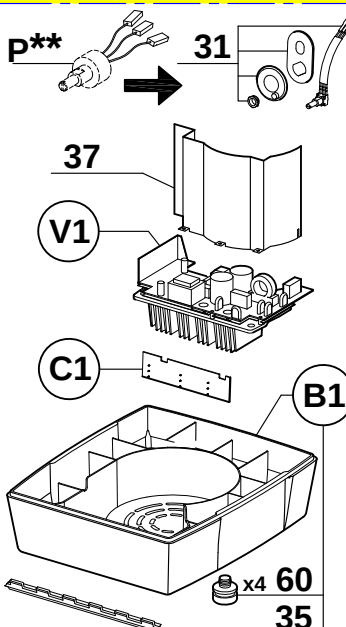
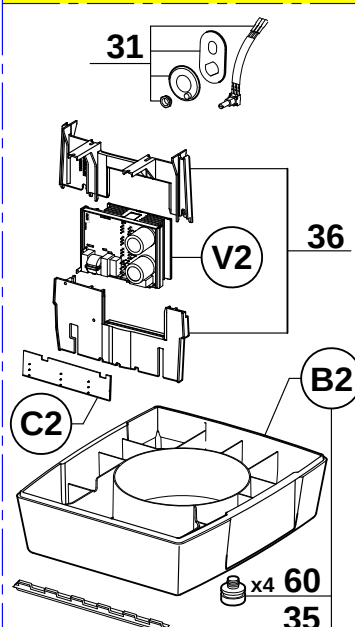
*** Ancien variateur
Old variator

Nouveau variateur
New variator

** L'ancien potentiomètre P est remplacé par l'ensemble 31.

*** L'ancien variateur n'est plus disponible, pour le remplacer commander le **kit de mise à niveau référence 39975**.

** The old potentiometer P is replaced by the assembly 31.

*** The old variator is no longer available, to replace it, order the **upgrade kit part number 39975**. You will receive the new variator V2, the base B2, the controls board C2, the variator support 36, the screws and the technical instructions.

Vous recevrez le nouveau variateur V2, le socle B2, la carte boutons C2, le support variateur 36, les vis et la notice.

ATTENTION : Si votre appareil est équipé du potentiomètre P, alors commander en plus le nouveau potentiomètre 31.

CAUTION : If your machine is equipped with the potentiometer P, then order in addition the new potentiometer item 31.
